**Betreft: Openbaar onderzoek voor het tweerichtingsfietspad op de Sylvain Dupuislaan
(01/PFD/1918217)**

De Fietsersbond en GRACQ namen kennis van het openbaar onderzoek voor het tweerichtingsfietspad op de Sylvain Dupuislaan. Deze vergunningsaanvraag heeft tot doel de testfase die hier in juli 2020 werd uitgevoerd een definitief statuut te geven.

Pijnpunten op het tweerichtingsfietspad

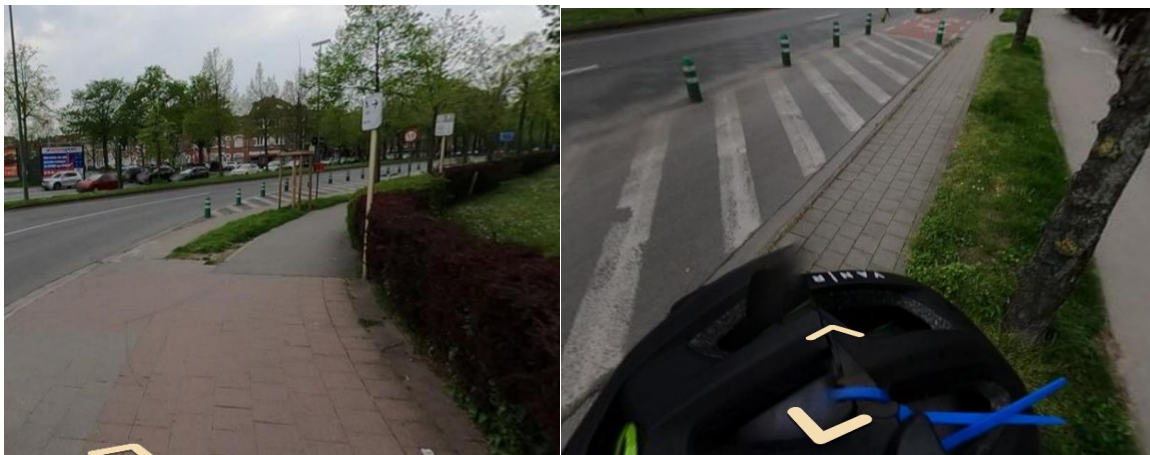
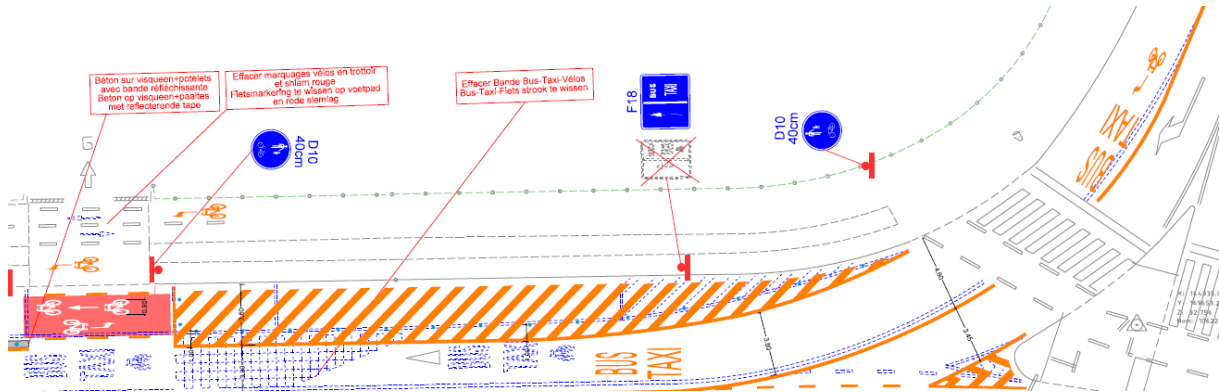
Fiets je van Oost naar West op het tweerichtingsfietspad dan wordt een fietser geconfronteerd met verschillende pijnpunten. We zetten ze hieronder op een rij.

Kruising Maria Groeninckx De May

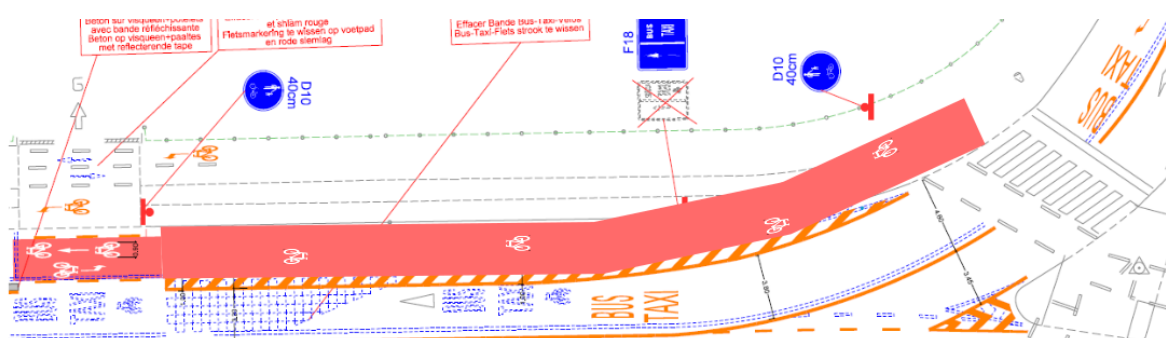
Komende van Maria Groeninckx De May wordt de fietser verwacht om de gedeelde busbaan te verlaten, vervolgens een gedeeld voet en fietspad te gebruiken (D10) om dan weer de eigen fietsinfrastructuur te vervoegen.

Dit zorgt niet enkel voor conflicten met voetgangers maar is tevens erg onduidelijk. **Coherentie ontbreekt.** In de praktijk zien we hier dat fietsers afsnijden door de bomen en eerder de D10 verlaten. We stellen dan ook voor om deze situatie te bestendigen.

Doorgang achter de bushalte

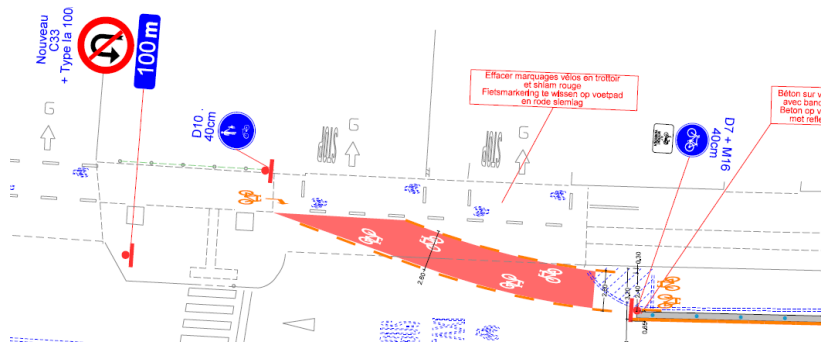
Fietsen we verder dan moet de fietser ter hoogte van de bushalte het fietspad opnieuw verlaten om een D10, een gedeelde ruimte met voetgangers te vervoegen.

Hier treden verschillende problemen op

- De fietser maakt de beweging weg van het fietspad juist op de plek waar er twee inritten zijn. Het risico bestaat dat afslaan gemotoriseerde voertuigen de aankomende fietsers niet zien aangezien fietsers zich in een **dode hoek** bevinden.

- De overgang van het fietspad naar de gedeelde ruimte verloopt niet comfortabel. Er is een **bordeur**. Deze zou bij de definitieve inrichting weggewerkt moeten worden.

- Het betreft hier een **drukke bushalte** van zowel de MIVB als De Lijn. Een conflict tussen mensen die op de bus wachten, zich ernaar begeven of afstappen is snel gebeurd.

Niemandslaan zuidkant Sylvain Dupuislaan

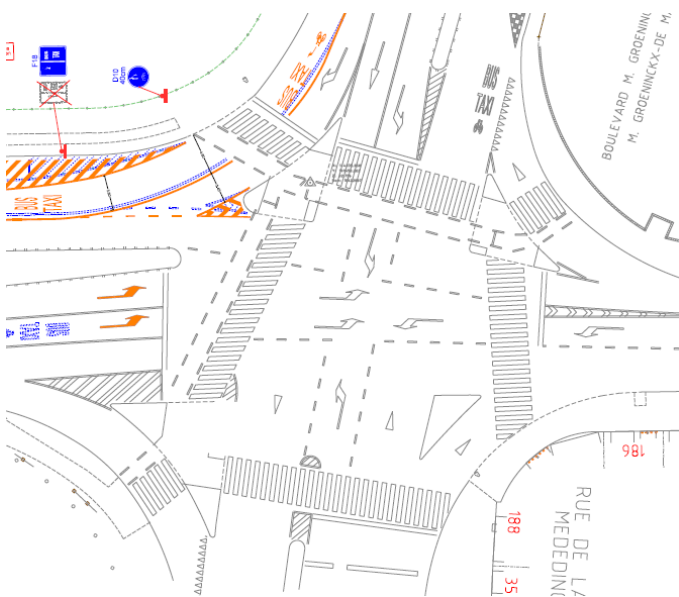
Het openbaar onderzoek dat voorligt betreft een tweerichtingsfietspad aan de noordkant van de Sylvain Dupuislaan. **Aan de zuidkant is er echter niets voor de fietsers voorzien.** Dit valt ten zeerste te betreuren.

Het klopt dat het Westland shopping centrum de belangrijkste bestemming is op deze as en dat er maar aan één kant een tweerichtingsfietspad moet komen. Maar wat met de bestemmingen aan de andere kant van de Sylvain Dupuislaan, de even nummers? Willen we het fietsen vanzelfsprekend maken dat moeten alle bestemmingen eenvoudig en veilig te bereiken zijn met de fiets.

Het is tevens hoogst onduidelijk wat een fietser aan de zuidkant van de laan moet doen. Tussen het gemotoriseerd verkeer rijden dat zich aan 50 km/u verplaatst? Markeringen en/of signalisatie die fietsers oriënteert richting het tweerichtingsfietspad ontbreken eveneens.

Het probleem stelt zich te meer aan het kruispunt met Groeninckx De May. Aan de zuidkant van het kruispunt zijn geen fietsoversteken voorzien. Een fietsopstelvak ontbreekt eveneens. Omrijden dan maar?

Deze Sylvain Dupuislaan verdient op lange termijn een beter project waarbij de gehele inrichting inclusief het kruispunt met Groeninckx De May bekeken wordt.
